Affaire suivie par : Christophe LEMOINE
Direction des infrastructures et de la mobilité
Pôle territorial Fayence Estérel
☎ : 04 83 95 66 30
Nos réf : D24-03749
Vos réf : votre courrier BJ/FG/CM du 8 juillet 2024

Par courrier reçu le 9 juillet 2024, vous avez transmis au Département, pour avis, le projet de plan local d'urbanisme arrêté par votre conseil municipal.

**Observations du Département
sur le projet de PLU de la Croix-Valmer**

Croquis du pan coupé :

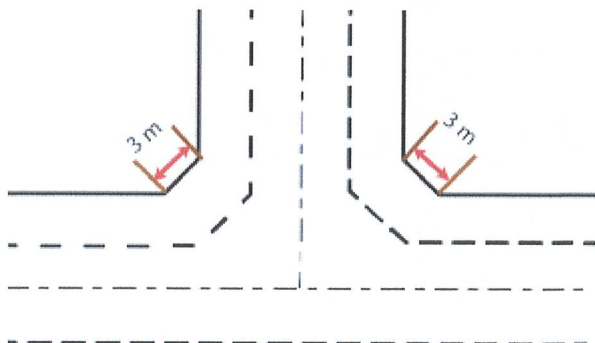
Modalités d'application - article 5.7 - Dispositions particulières aux clôtures (page 34) :

L'article indique que « les clôtures localisées en bordure des voies ouvertes à la circulation doivent être réalisées de manière à ne pas créer de gêne, notamment en diminuant la visibilité aux abords des carrefours, ou dans les virages. »

L'insertion du schéma ci-dessous dans le règlement devrait faciliter la compréhension de cette disposition.

Les clôtures situées à l'angle de deux voies ouvertes à la circulation automobile doivent comporter, au droit de l'alignement de la voie, un pan coupé à 45° d'une longueur de 3 mètres minimum installé perpendiculairement par rapport à la bissectrice de l'angle (ou une courbe inscrite dans ce pan coupé).
